改善箇所説明図

不具合内容

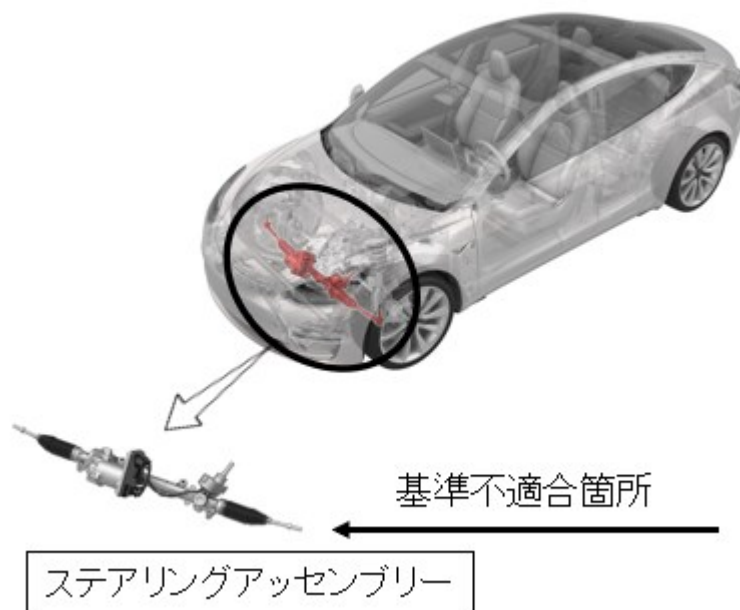
電動パワーステアリングにおいて、モータ制御プログラムが不適切な為、外気温が低い際に電動アシストモータへの入力電流が安定せず、アシスト力に変化することがある。そのため、変則的なステアリング補正を行う事となり、かじ取装置の基準を満たさないおそれがある。

全車両、対策がなされたプログラムの配信を行う。

識別：ソフトウェアバージョン 2023.36 かそれ以降
